**AVIS RELATIF À LA PROTECTION
CONTRE LES EVENTUELS EFFETS NOCIFS ET NUISANCES
PROVOQUÉS PAR LES RAYONNEMENTS NON IONISANTS
GÉNÉRÉS PAR DES ANTENNES ÉMETTRICES STATIONNAIRES**

Commune : ANDENNE - Exploitant : TELENET GROUP

Référence exploitant : NR1039B

Rapport n° 4343 / 2024

Figure 1 : Vue en plan des lieux de séjour et des points de contrôle

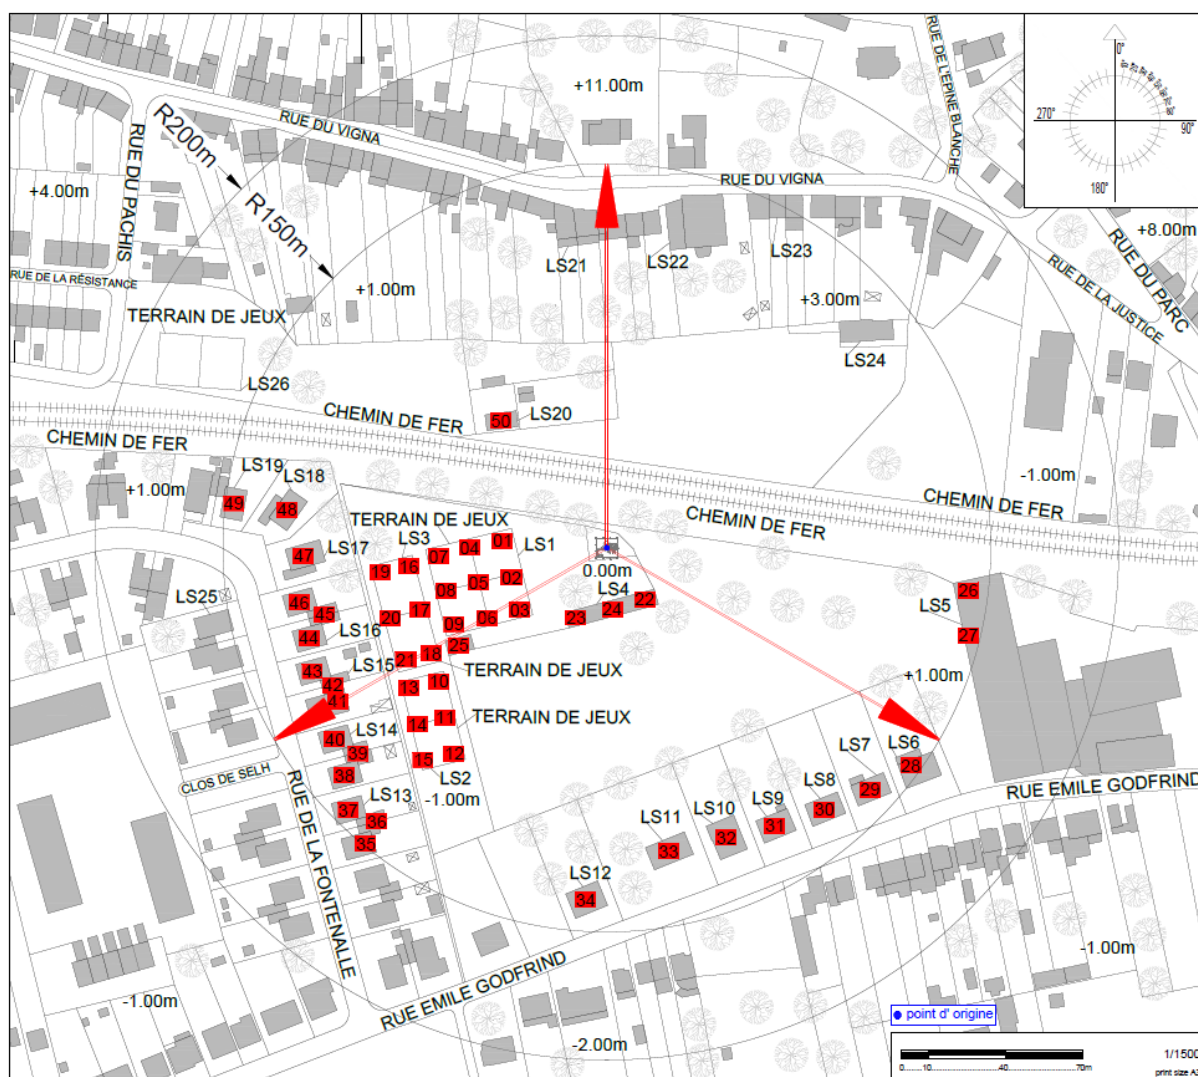
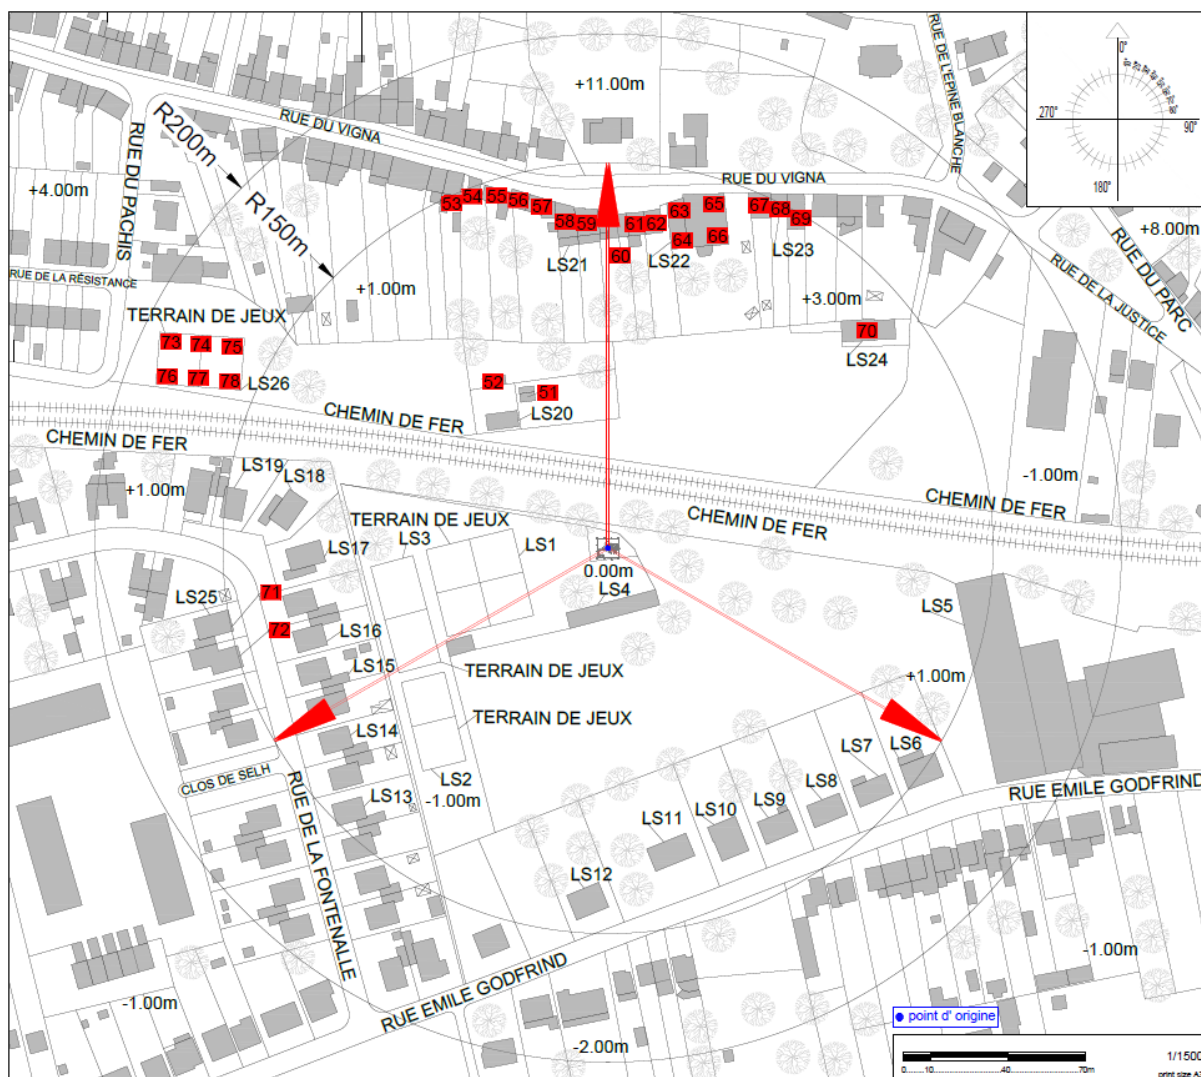
- le numéro du point de contrôle repris sur un des plans de la figure 1;
- le numéro du LS dans lequel se trouve le point de contrôle de la 1^{ère} colonne ;
- l'atténuation d'obstacle prise en compte pour le calcul de l'indice d'exposition dans le LS ;
- le résultat du calcul de l'indice d'exposition.

En ce qui concerne les antennes de l'installation mentionnées dans le tableau 1, la distance maximale à laquelle la limite pourrait être atteinte, à l'extérieur, est égale à 131,6 m. S'il n'y a pas de LS à une distance inférieure, les antennes respectent forcément la limite d'immission.

Dans le cas des LS situés à l'intérieur des bâtiments, une atténuation d'obstacle est prise en compte et il en résulte que la distance maximale à laquelle la limite pourrait être atteinte se réduit à 93,2 m.

Figure 2 : Vue en plan des installations d'antennes dans un rayon de 300 mètres autour de l'installation faisant l'objet de la demande d'avis

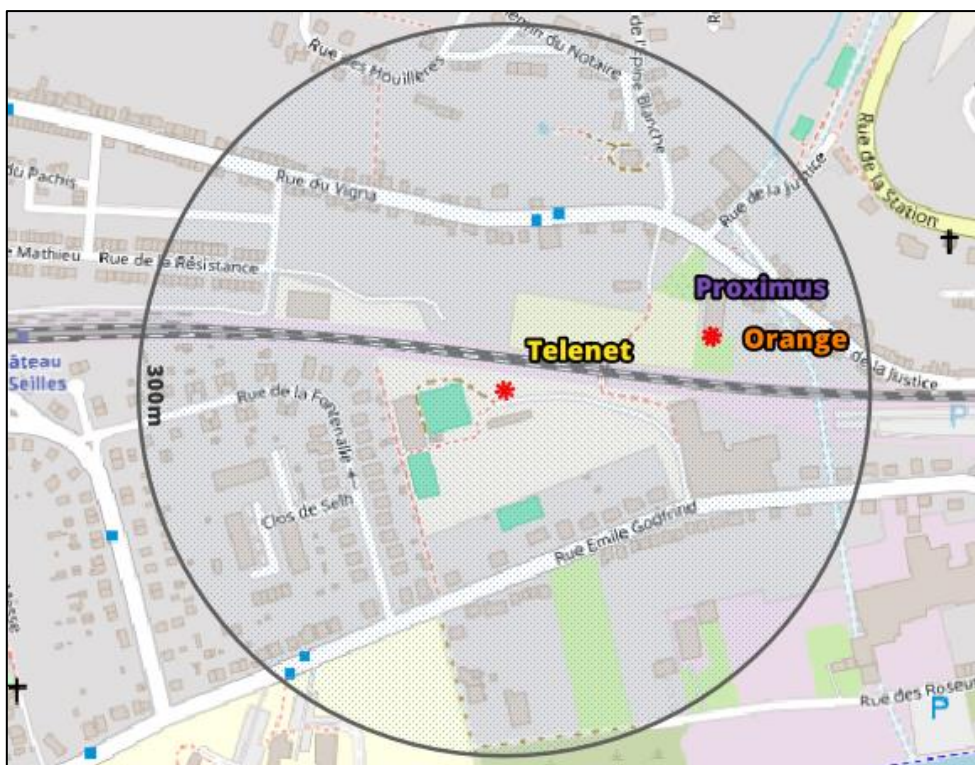
- il y a au plus 4 installations d'antennes émettrices stationnaires présentes dans la zone d'évaluation de 300 mètres de rayon représentée dans la figure 2, y inclus l'installation référencée dans le paragraphe 2 : la limite cumulative définie à l'article 4, §2 du décret est nécessairement respectée dans les lieux de séjour à l'intérieur de la zone d'évaluation de 300 mètres de rayon ;

- il y a exactement 5 installations d'antennes émettrices stationnaires présentes dans la zone d'évaluation de 300 mètres de rayon représentée dans la figure 2, y inclus l'installation référencée dans le paragraphe 2 et il existe, pour 3 ou 4 de ces installations, un avis attestant le respect de la limite abrogée de 3 V/m : la limite cumulative définie à l'article 4, §2 du décret est nécessairement respectée dans les lieux de séjour à l'intérieur de la zone d'évaluation de 300 mètres de rayon ;

- dans tous les autres cas, il a été vérifié que la limite cumulative définie à l'article 4, §2 du décret n'est pas dépassée dans les lieux de séjour sur base du nombre d'installations localisées dans la zone d'évaluation de 300 mètres de rayon représentée dans la figure 2, de leur localisation ainsi que des données inscrites dans la figure 1 et au paragraphe 4 du présent avis et dans les avis attestant le respect de la limite par installation ou de la limite abrogée de 3 V/m relatifs aux autres installations reprises dans la figure 2.

Compte tenu des considérations ci-dessus, il apparaît que l'intensité du rayonnement électromagnétique généré, dans les lieux de séjour situés dans un rayon de 300 mètres autour de l'installation référencée dans le paragraphe 2, par l'ensemble des antennes émettrices stationnaires de l'ensemble des exploitants du même site d'antennes émettrices stationnaires respecte la limite fixée à l'article 4, § 2 du décret.
